Opinia Nr 009128

z wyników przeprowadzonych oględzin - ekspertyzy urządzeń grzewczo-kominowych

w budynku przy ul. M. Listopada 58/13 w Walczyńskim
dotycząca urządzeń grzewczo-kominowych używanych przez

1. Wskazania przewodu kominowego i usytuowania miejsca na podłączenie
2. Ustalenia prawidłowości podłączenia
3. Ustalenia przyczyn wadliwego działania urządzeń

Spina 09128

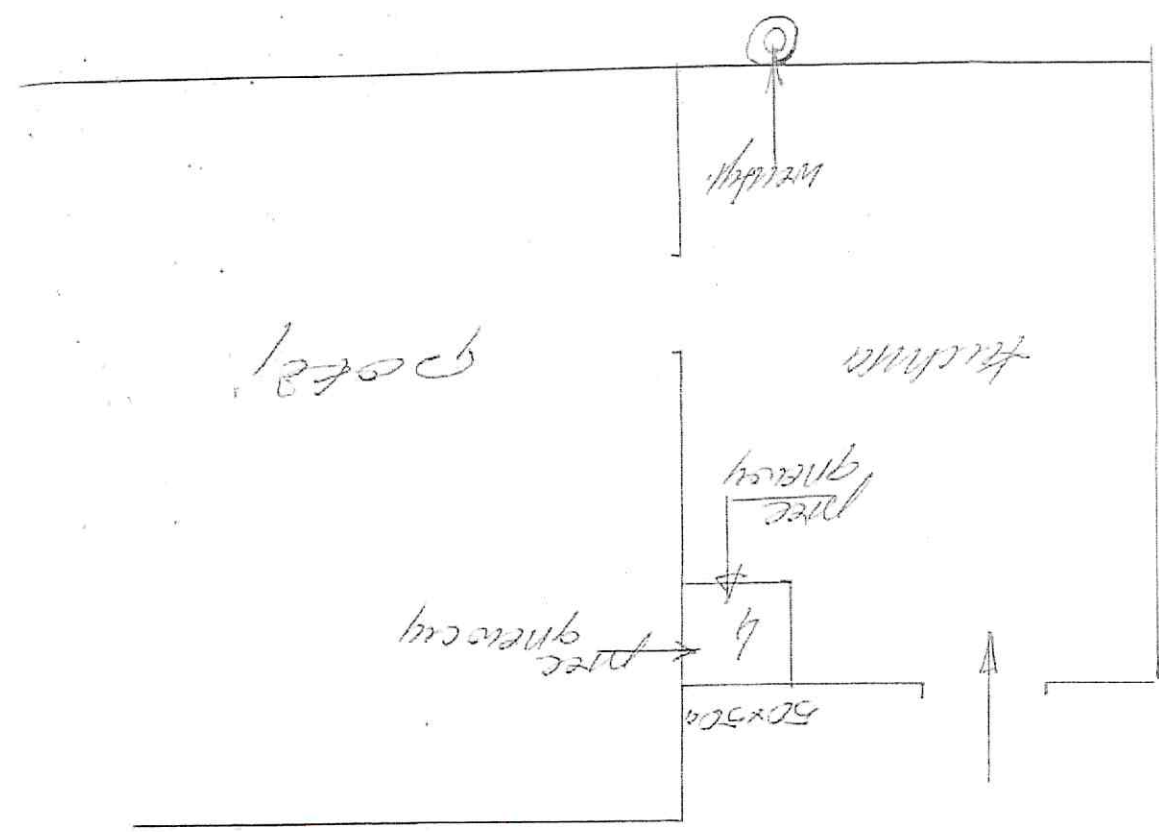
Piec grzewczy w pokój może być podłączony
w dotychczasowe miejsce do przewodu m 4 o s
wym. 50x50 cm.

Piec grzewczy w kuchni może być podłączony
do przewodu m 4 o wym. 50x50 cm.

Wentylacja wywiewna kuchni zewnętrzna
prawnie obowiązująca.

Łożenie gazowy z zawit. formaz
spalarka (Henderson) podłączony do zewnętrznej
kuchni powietrzno-spalinowego spalinie z
wymaganiem producenta i projektem techn.

Inne uwagi: Zapewnić należy dopływ powietrza z zewnątrz
poprzez nawiewniki, okienne.
